規格變更通知

HS6B 型 安全開關

茲因 HS6B 型安全開關的部分規格有所變更，特此通知。

【變更 1：出貨型態】

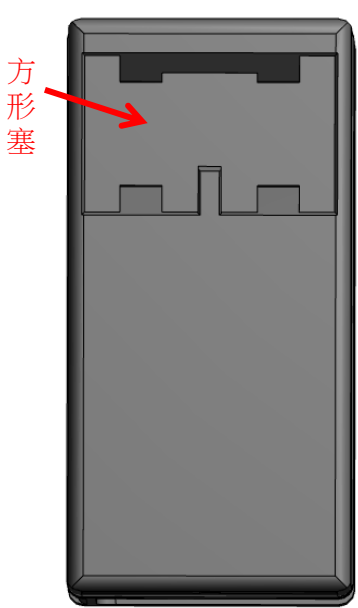
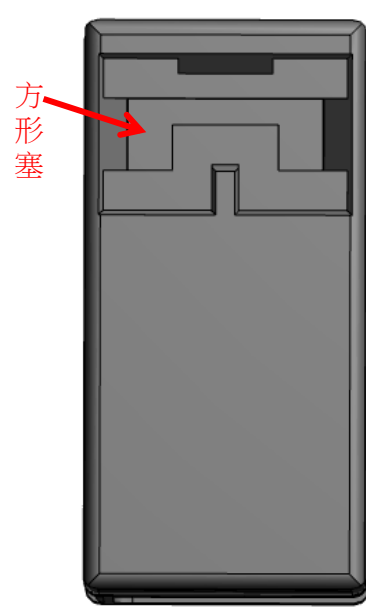
為了預防因忘了安裝方形塞而導致異物進入製品本體的情形發生，因此變更方形塞在出廠時的安裝狀態。產品附屬的方形塞目前是單獨提供，將改為直接安裝於產品頂端的促動器插入口(如下圖)後出貨。

如欲使用產品頂端的促動器插入口時，請將方形塞改為安裝於產品側面的促動器插入口內。

【變更 2：方形塞的材質與形狀】

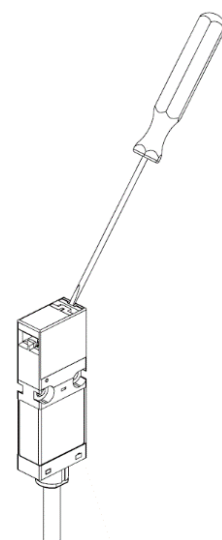
為了改善方形塞的安裝性，及防止逆向插入，方形塞的材質及形狀將變更如下：

變更前	變更後
材質	Polyamide 66	Polyacetal
形狀

■ 識別標示

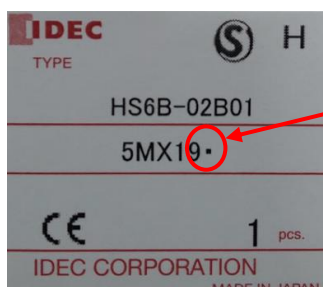
變更後的製品，其個裝盒的批號的右側將追加標示「・」。

- 識別標示期間：2021 年 11 月製造品為止
- 識別例：

追加標示「・」
